## 論点1. プルトニウムの特性 (その1)

# 論点1. プルトニウムの特徴(その2-1)

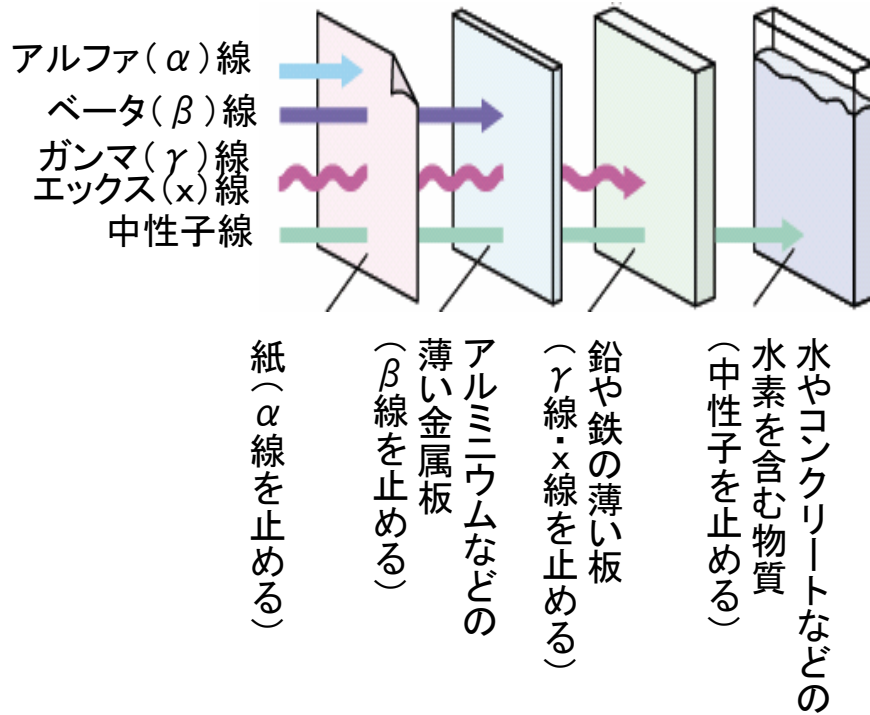
**【検討課題】**①プルトニウムは重金属で毒性が強く、また、放射性物質であるので、発ガンなど人体への影響が憂慮される。

**【電力の見解】**MOX燃料のアルファ線の放射能はウラン燃料よりも強いが、アルファ線、もしくはプルトニウムそのものが外に出てくる心配はない。

MOX新燃料の $\alpha$ 線の放射能は、ウラン新燃料の約10000倍である  
(単位:MBq, 初期金属重量1トン当たり)

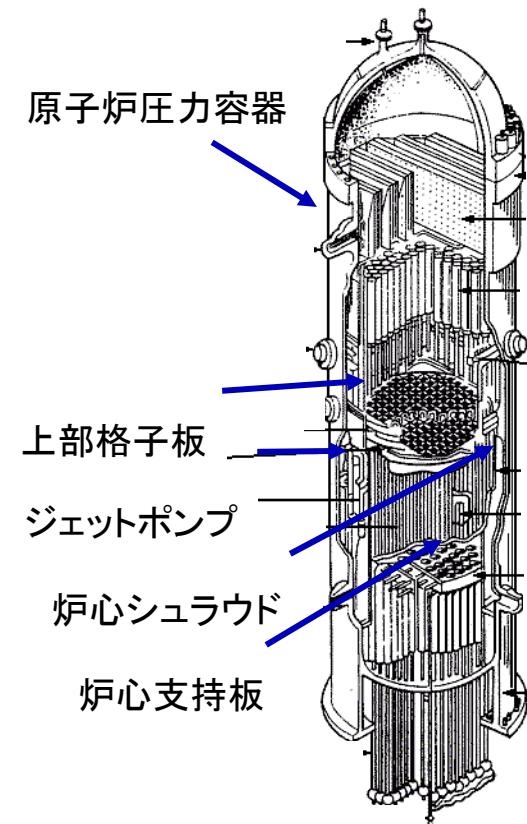
**【検討課題】**②プルトニウムが含まれているMOX燃料は、従来のウラン燃料とは特性が変わり、原子力発電所の運転に悪影響を与えるのではないかと。

**【電力の見解】**MOX燃料を装荷するとエネルギーの高い中性子束が炉心平均で5%程度増加するが、炉内構造物等に影響を与えない。他の影響については表1参照。

- ・脆化(※)の程度を把握するために試験片を炉心付近に装荷し、計画的に試験を実施している。
- ・原子炉圧力容器は、試験の結果から脆化の影響の出ない容器温度等を算出し、その温度以上で使用する。
- ・なお、高速中性子照射量を保守的に20%増加した場合を仮定しても、温度の上昇はわずか1°C程度。

### 各国の軽水炉におけるMOX燃料の使用実績

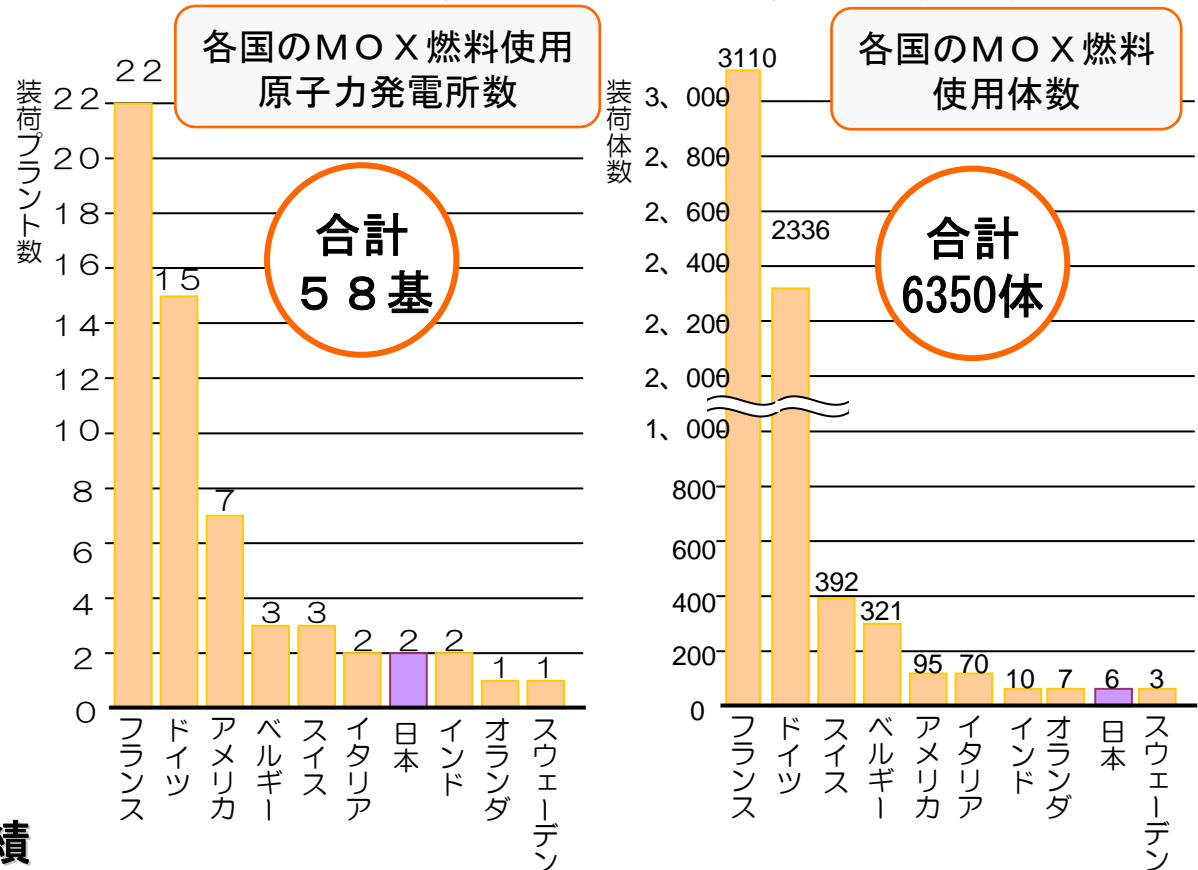
**【検討課題】**①女川原子力発電所と同じ形式の原子炉(軽水炉)でのMOX燃料の使用実績や実証試験が少ないのではないか。

**【電力の見解】**ウラン燃料との特性の差異とその影響の程度は、把握されている。  
40年前から、軽水炉でのMOX燃料の使用実績がある。

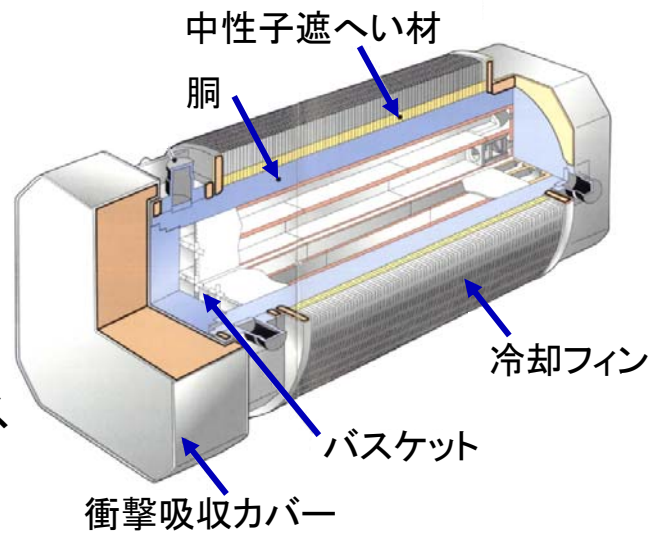
**【検討課題】**MOX燃料は新燃料でもウランより放射線が強いが、安全に輸送することができるのか。

**【電力の見解】**専用の輸送容器、輸送船を用いることにより、安全に輸送できる。

・輸送容器は、落下、火災、水没を考慮した法令に定める試験でも健全性が確保されるものを使用する。また、輸送前には輸送容器の線量当量率および表面温度を測定する。

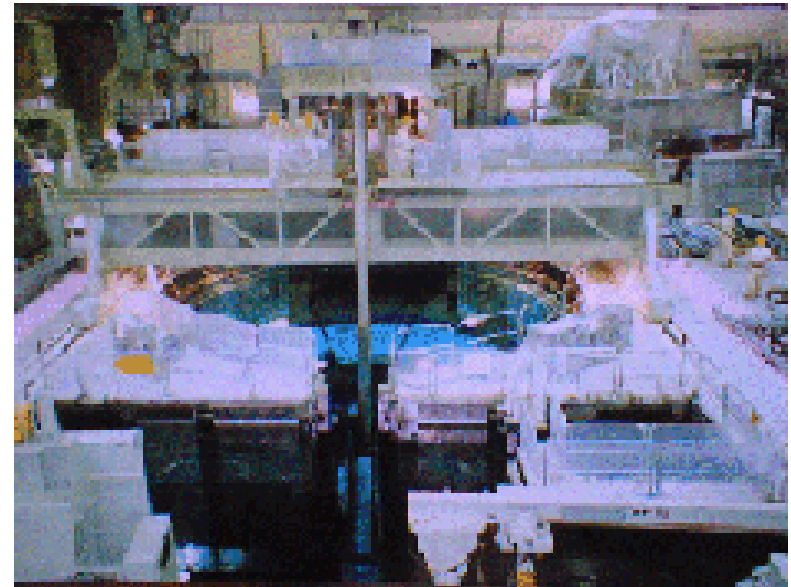
**【検討課題】**②使用済MOX燃料は、女川原子力発電所のどこに保管され、安全対策は万全か。

**【電力の見解】**女川3号機の使用済燃料貯蔵プールの容量は十分な余裕を有している。使用済MOX燃料は、女川3号機の使用済燃料プール内のラックに貯蔵が可能である。

- 女川3号機の使用済燃料プールの管理容量は2256体。現在貯蔵している使用済ウラン燃料は524体。十分な余裕を有している。
- 使用済ウラン燃料のプールからの搬出を前提とすると、定期検査約30回分(2256体/76体)貯蔵可能
- なお、プルトニウムの大間発電所への譲渡などを考慮すると、実際のMOX燃料の取替体数は少なくなるため、より長期間の保管が可能である。
- 使用済燃料プールの冷却能力については、論点12参照

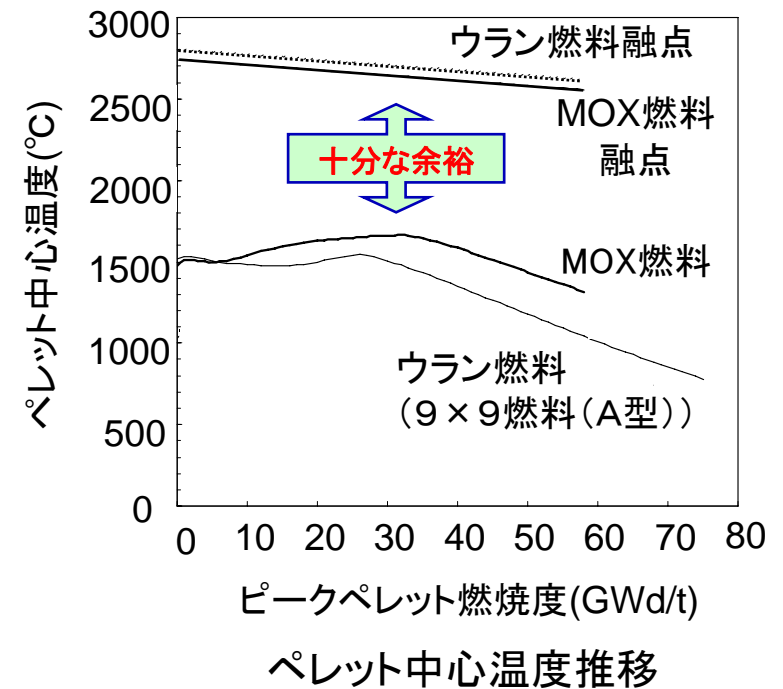
**【検討課題】**(8-1)MOX燃料は、ウラン燃料よりペレットの融点が低下し、熱伝導率も小さくなり、燃料中心温度が上昇する傾向にある。燃料の健全性を保つことはできるのか。

**【電力の見解】**融点に対して十分な余裕があるため、健全性は保たれる。

MOX燃料は、ウラン燃料よりも融点が下がり9×9燃料よりもペレット温度が上昇するが、常に1000℃程度の余裕がある。

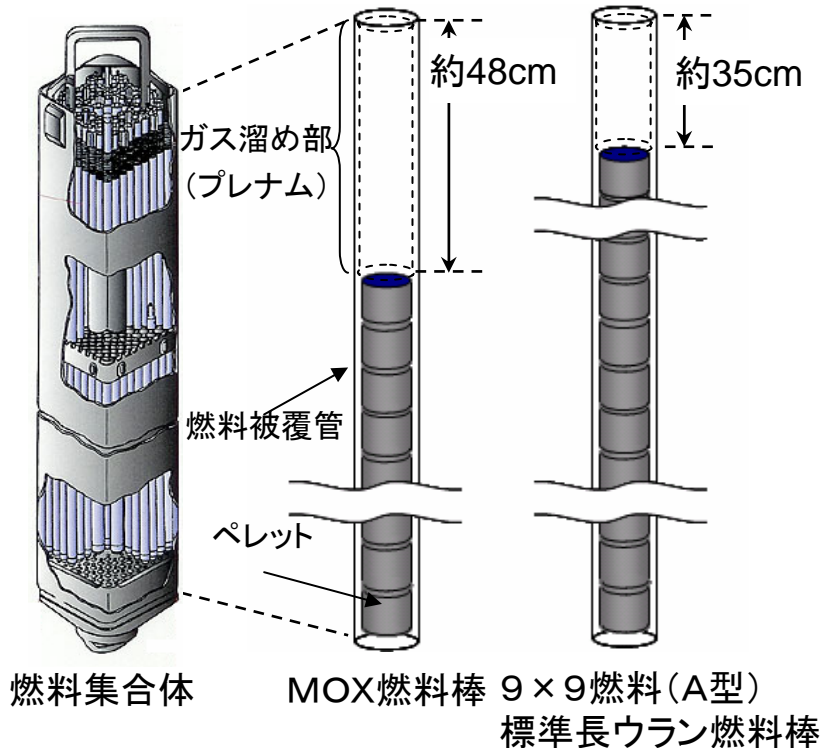
**【検討課題】**(8-2)MOX燃料はウラン燃料より、ペレットからの核分裂生成ガスの放出率が高く、燃料棒の内圧が上昇することで、燃料棒の健全性が損なわれるのではないかと。また、反応度急昇事故時の試験が行われていないのではないかと。

**【電力の見解】**燃料棒の内圧は外圧(=原子炉圧力 約7MPa)を超えないため、内圧の上昇による燃料の健全性への影響はない。

・MOX燃料では内圧の上昇を抑えるため、ガス溜め部の体積を増加。

・燃料棒内圧は、取出し時でも9×9燃料の内圧(約5.6MPa)と同程度。

プルトニウムスポット  
(写真の白っぽい部分)

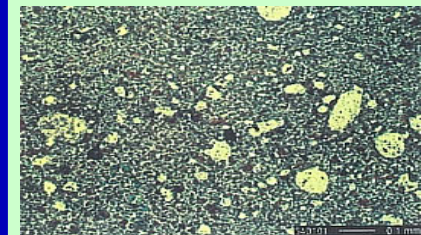
**【検討課題】**(8-3)プルトニウムとウランを混合してMOX燃料を作るときに、プルトニウムの固まり(プルトニウムスポット)ができる場合があるといわれているが、燃焼の際に燃料棒の健全性が損なわれるのではないか。

**【電力の見解】**MOX燃料製造時、プルトニウムスポットは、燃料健全性への影響が出ない大きさ(直径400  $\mu$ m以下)に管理する。

いづれの大きさのプルトニウムスポットが存在しても、ウラン燃料の場合と比べて燃料棒が破損しやすくなることはないことが確認されている。

MOX燃料集合体内の燃料棒配置(例)

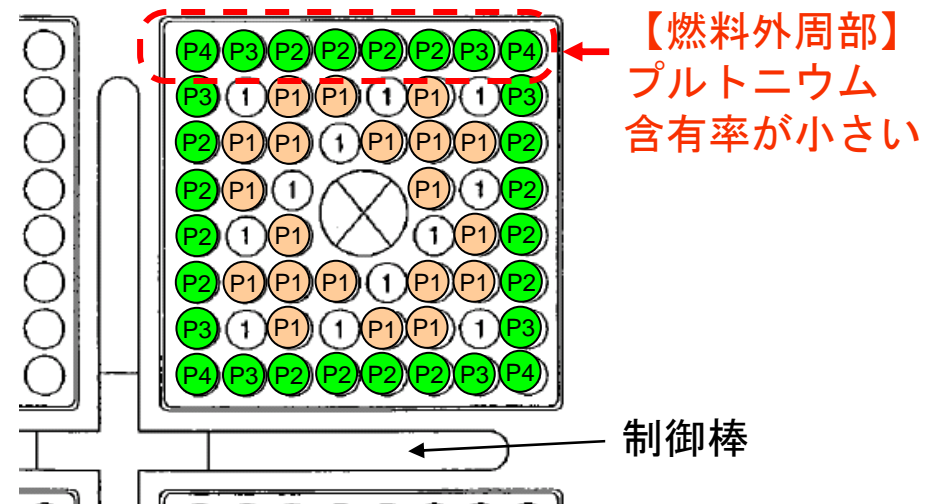
**【検討課題】**(9-1)MOX燃料はプルトニウムが中性子を吸収するために燃料集合体内の中性子が少なくなる。中性子が多く存在するウラン燃料を隣に配置すると、その部分のMOX燃料が反応しやすくなり、MOX燃料集合体外周部の燃料棒出力が高くなりやすいが、燃料の健全性や原子炉の制御に影響を与えないか。

**【電力の見解】**MOX燃料の燃料棒の出力分布はウラン燃料と同等にできる。

MOX燃料集合体の燃料棒の出力分布のばらつき※は以下の方法によりウラン燃料と同等にすることができる。

- プルトニウム含有率を変える(4段階)
- 燃料外周部の燃料棒はプルトニウム含有率を小さくし燃えにくい配置にする

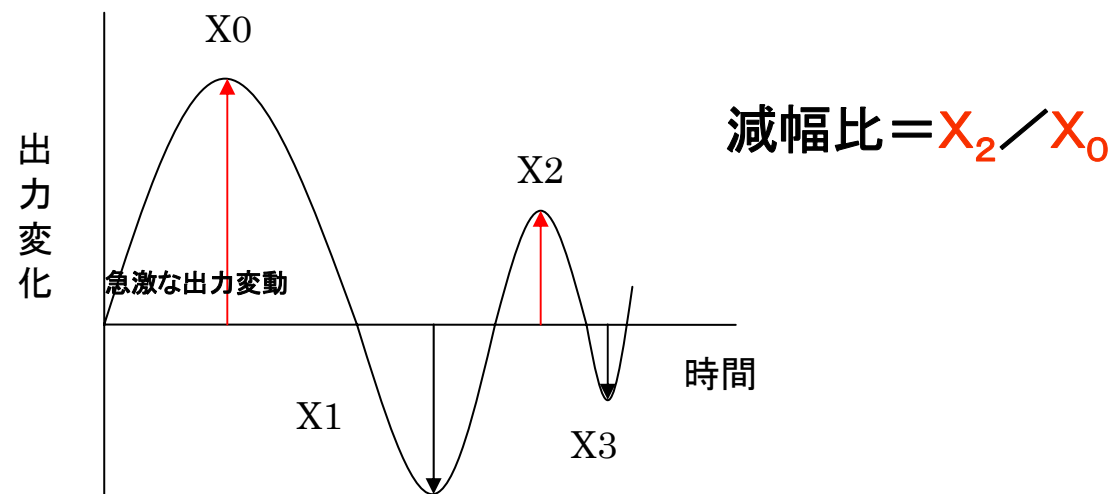
**【検討課題】**(9-2)プルトニウムはウランより熱中性子を吸収しやすいため、MOX燃料を採用すると熱中性子の割合が減少することから、原子炉の制御が不安定になったり、制御が不能になることはないのか。

**【電力の見解】**原子炉は、出力振動に対し十分な減衰特性を有しているため制御が不能になることはない。

表9-1に示すとおり、炉心安定性※1減幅比は判断基準を満足しているため、出力振動が起きても出力は元に戻る。

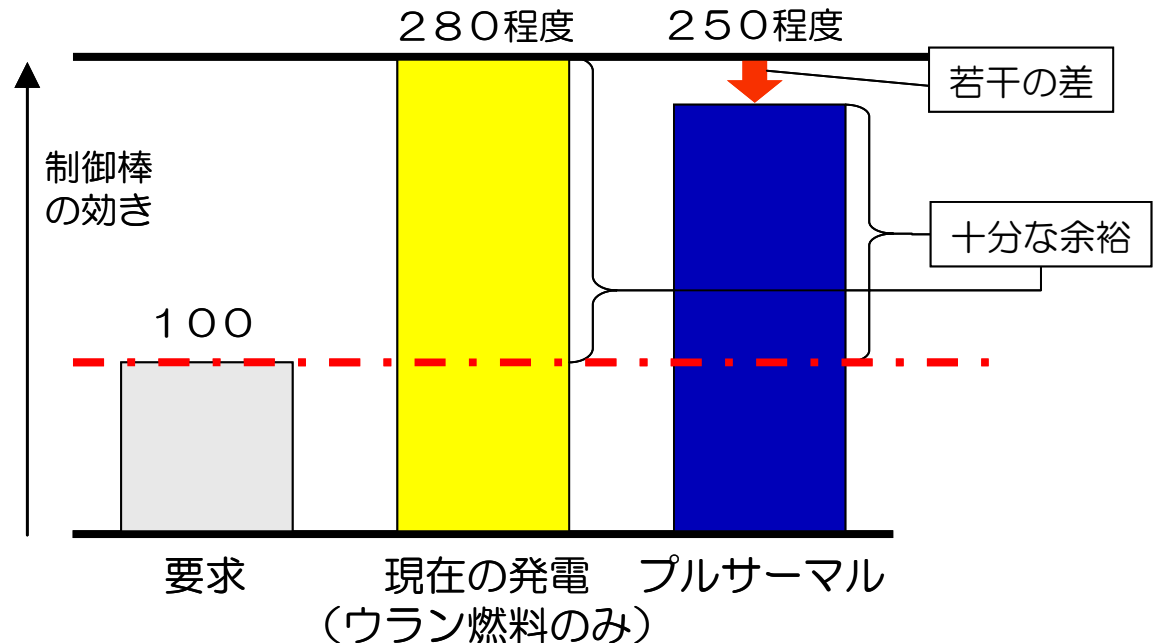
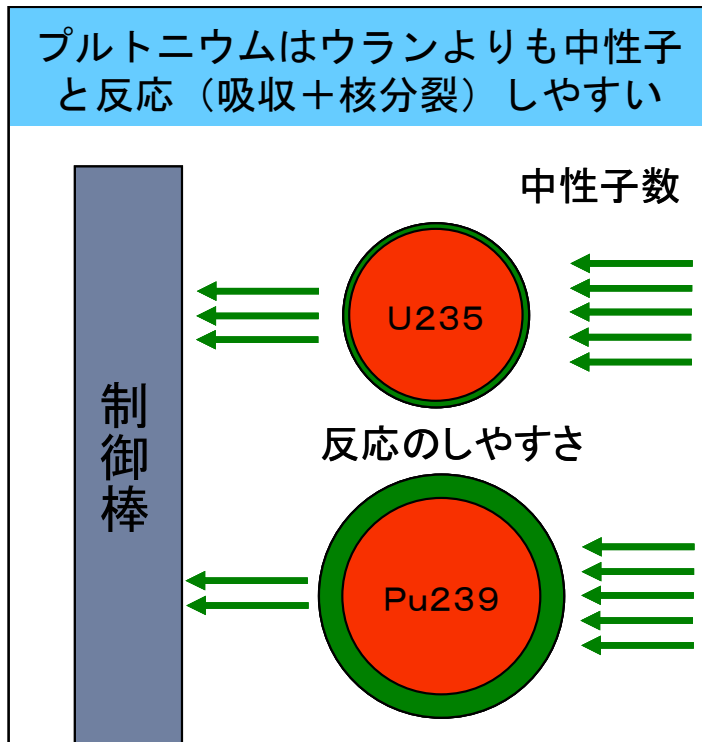
**【検討課題】**プルトニウムはウランより熱中性子を吸収しやすいため、MOX燃料を採用すると制御棒への熱中性子の吸収割合が減少し、制御棒の効きが悪くなる傾向があるが、原子炉の安全は確保されているのか。

**【電力の見解】**MOX燃料を採用しても、これまでと同様原子炉の安全は確保できる。

プルトニウムはウランに比べて熱中性子を吸収しやすいことから、制御棒が吸収できる熱中性子の割合が減少するが、**原子炉を停止するために必要な能力にはもともと十分な余裕がある。**

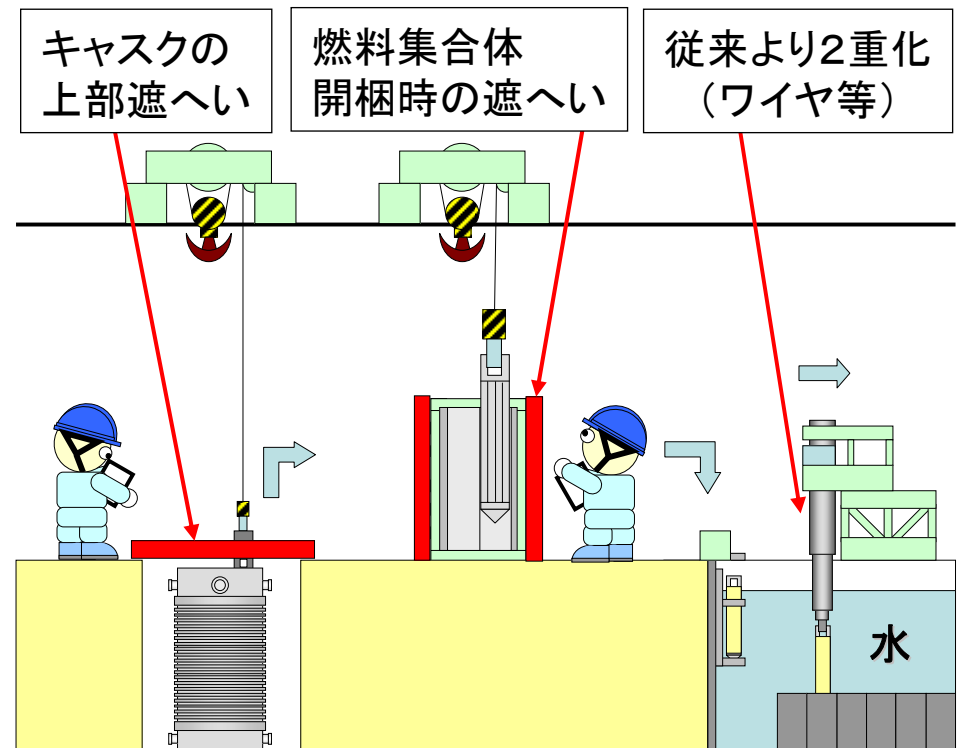
**【検討課題】**(11-1)MOX燃料は新燃料でもウラン燃料より放射線が強く、輸送や検査時等における燃料取扱時に作業員の被ばくが大きくなるのではないかと。また、燃料取扱中に燃料落下事故が発生した際、ウラン燃料と比較して影響が大きくなるのではないかと。

**【電力の見解】**作業に合わせた被ばく低減対策を取る事で、ウラン新燃料と同様に扱う事ができる。  
MOX燃料が落下した場合の影響はウラン燃料と同等である。

- MOX新燃料は、ウラン新燃料に比べ高線量(先行実績例:表面で1mSv/h程度)でありMOX新燃料の取扱い時は被ばく低減対策として、
  - ①遠隔操作による燃料との距離の確保と燃料近辺での作業時間の短縮
  - ②必要に応じた遮へい体の設置を実施する。
- 燃料の取扱装置は、2重化等の設計をしており燃料が落下することはない。
- 万が一MOX燃料が落下した場合の実効線量は従来のウラン燃料と変わらない(詳細は論点14参照)。

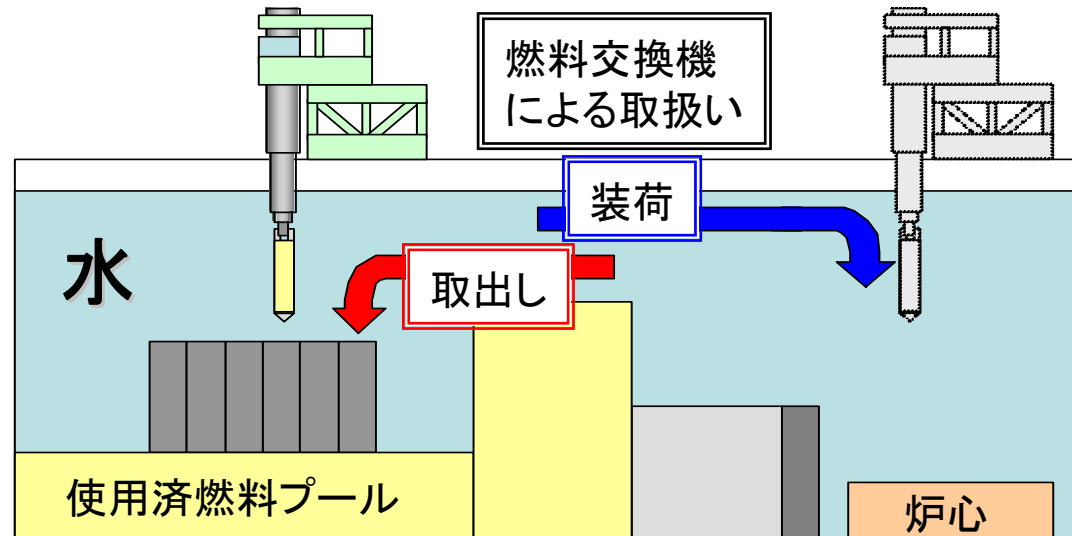
**【検討課題】**(11-2)使用済MOX燃料は、使用済ウラン燃料に比べて放射線が強くなるが、使用済MOX燃料を貯蔵することにより作業エリアの線量が高くなることはないか。

**【電力の見解】**使用済MOX燃料を貯蔵しても作業エリアの線量が高くなることはない。

- ・使用済MOX燃料は、使用済ウラン燃料と比較して
  - ①ガンマ線強度は低い。
  - ②中性子線強度は高いが、水中で取り扱うため遮へいされる。

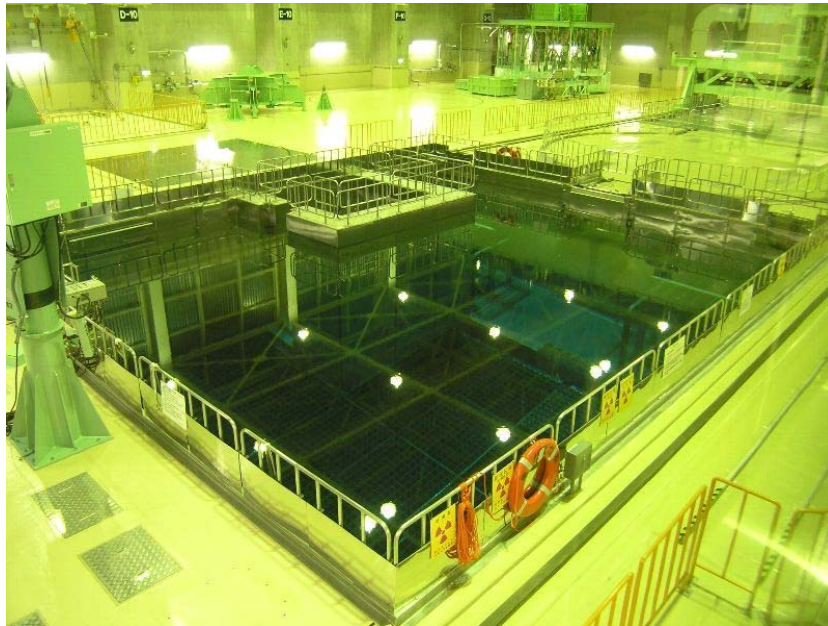
**【検討課題】**使用済MOX燃料の発熱量は使用済ウラン燃料に比べて大きいですが、使用済MOX燃料を保管する際、十分に冷却することができるか。

**【電力の見解】**現在の冷却設備で十分冷却することができる。

- ・使用済MOX燃料は、使用済ウラン燃料と同様に女川3号機の使用済燃料プールに貯蔵する。
- ・MOX燃料は、ウラン燃料に比べて原子炉内での燃焼期間が短いため、使用済MOX燃料と使用済ウラン燃料の崩壊熱は、ほぼ同等である。

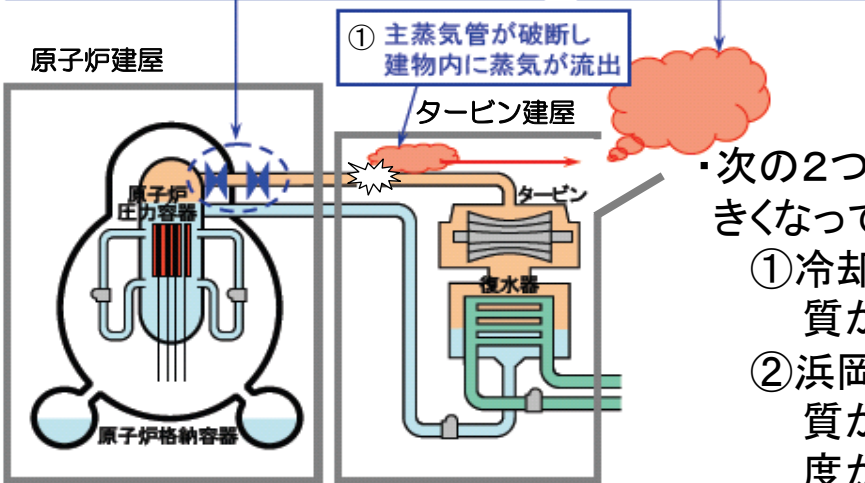
**【検討課題】**①MOX燃料を使用すると事故が発生した際、住民の被ばく量が増えるのではないか

**【電力の見解】**事故時の被ばく量はウラン燃料の場合と変わらない。

・9×9炉心と1/3MOX炉心では、燃料の出力及び燃料内の冷却材の流量が同じで、事故時の水や蒸気の流出量に差は無いため被ばく量は変わらない。

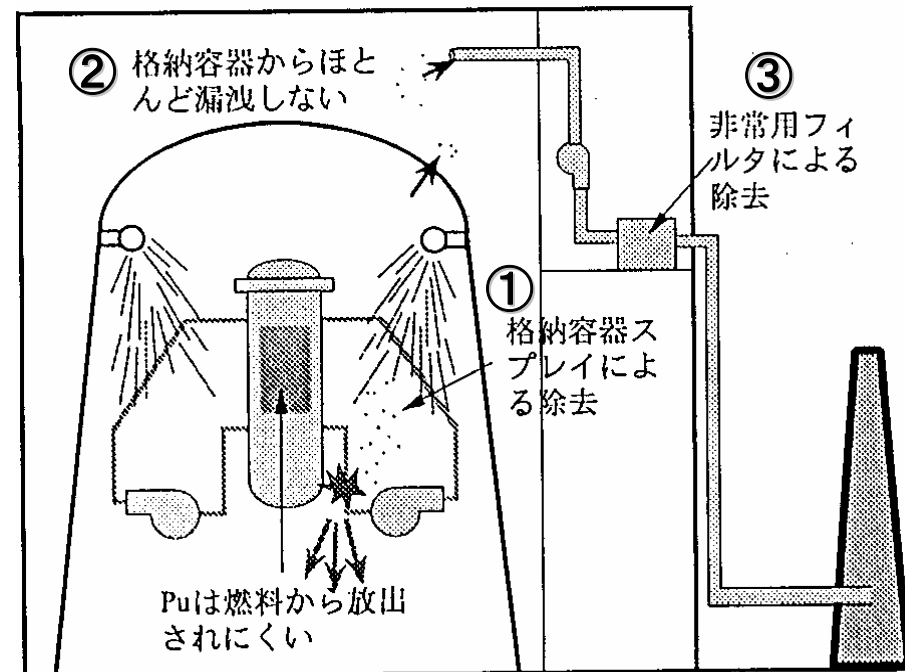
【検討課題】 ② プルトニウムが環境中に放出されるのではないか。

【電力の見解】 仮に格納容器内にプルトニウム等の粒子状物質が放出されたとしても、以下の理由により、プルトニウムが周辺環境に放出されることはない。

- ①格納容器スプレイ系 ⇒ 放射性物質の除去(除去効率:50%以上)。
- ②格納容器は高气密性 ⇒ 格納容器外への漏洩率は低い(格納容器体積に対して0.5%/日)。
- ③格納容器から建屋内に漏えいした場合 ⇒ 非常用ガス処理系の高性能エアフィルタにより環境へ放出される粒子状物質を除去(捕集効率は99.9%以上)
